Durante a semana Europeia da Mobilidade, esta Câmara Municipal, consignou os trabalhos relativos à empreitada para requalificação dos Caminhos pedonais Celas – Baixa, incluída no Plano de Acção de Mobilidade Urbana Sustentável (PAMUS) do Plano Estratégico de Desenvolvimento Urbano (PEDU) de Coimbra. O projeto incide na requalificação e alargamento passeios do Largo da Cruz de Celas e das Ruas Augusto Rocha e Lourenço de Almeida Azevedo.

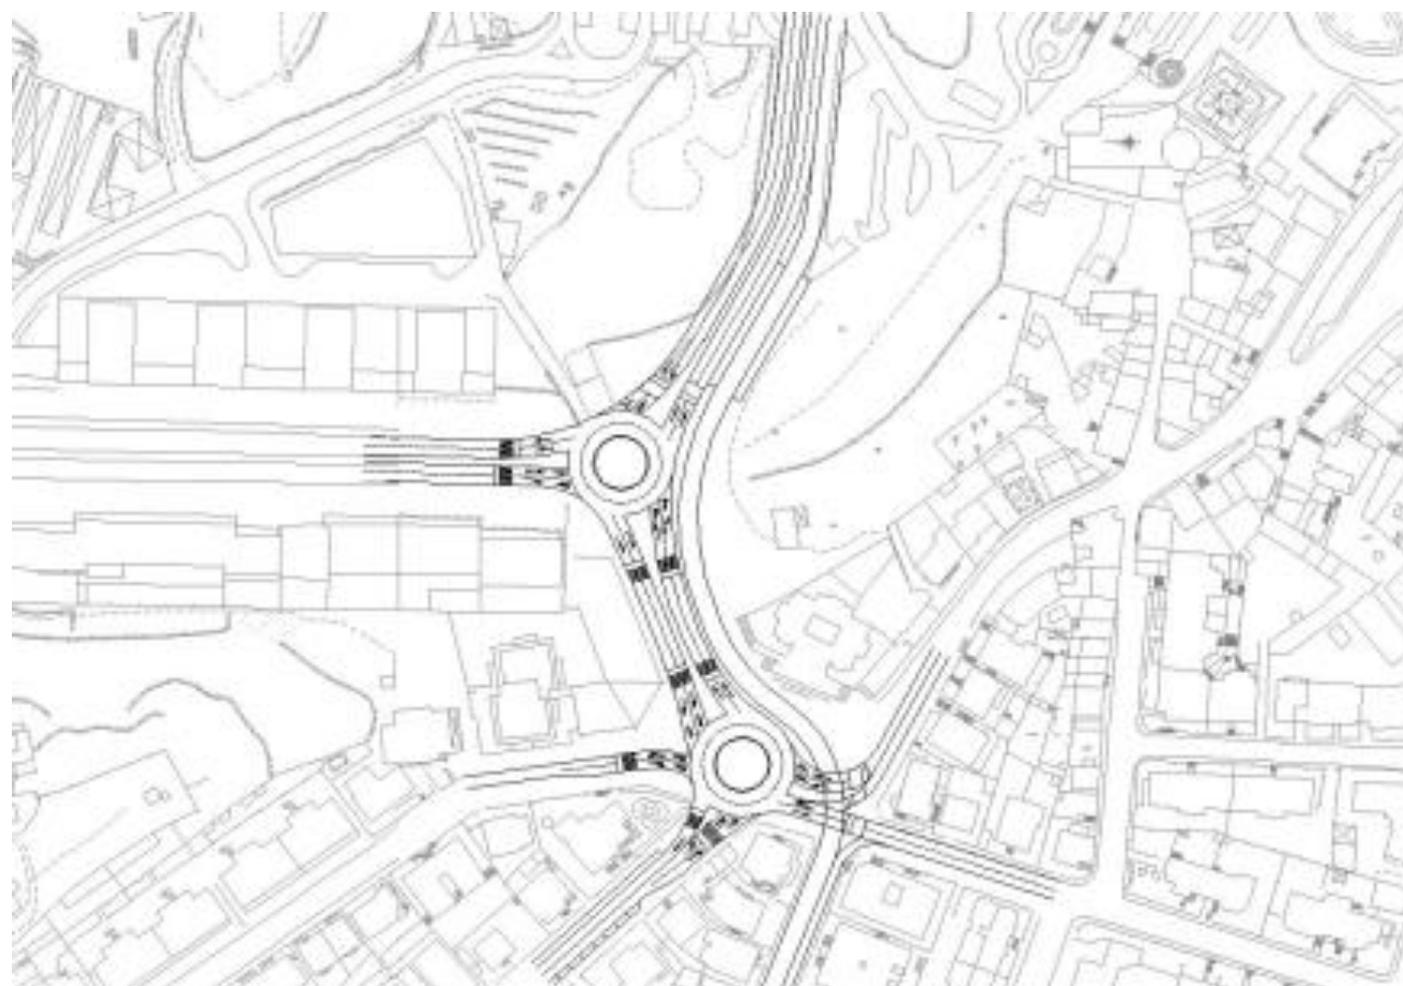
Complementarmente, e para garantir a segregação do SMM, o estudo confinava o perfil transversal do trecho entre a rotunda da Av^a Calouste Gulbenkian e a de Cruz de Celas a um perfil 2x2. O projecto agora consignado alarga as atuais 2 vias para 3, reforçando a componente rodoviária e contrariando os princípios subjacentes à linha de financiamento: Prioridade de Investimentos 4.5- promoção de estratégias de baixo teor de carbono...

Desconhece-se se a nova praça de celas vai ser semaforizada, ou se se prevê um funcionamento do tipo rotunda, nos termos previstos da p) do art. 1.º do Código da Estrada (Lei n.º 72/2013). Por falta de tempo, não nos vamos pronunciar sobre a qualidade técnica da solução, a qual é independentemente do modo de regulação apresenta deficiências técnicas graves, quer no campo da fluidez do tráfego quer da segurança automóvel e pedonal.

automóvel e pedonal, as conclusões retiradas tenderão a manter-se. A solução então proposta procurou otimizar o sistema global e assentou no pressuposto básico de que a R. Augusto Rocha serviria essencialmente o Metro sendo as funções rodoviárias transferidas para a R. Augusta. Esta solução garantia a segregação física do canal do metro, assumia a reformulação do Largo de Cruz de Celas transformando-o em rotunda compacta centrada com a diretriz da Rua Augusta, confinando assim os conflitos Metro-Rodovia à R. Gomes Freire e à R. Bernardo de Albuquerque. Mesmo assim e dependendo dos cenários de procura considerados, estimava-se um funcionamento no limiar da saturação ou condições saturadas, razão pela qual se recomendou a solução em túnel.
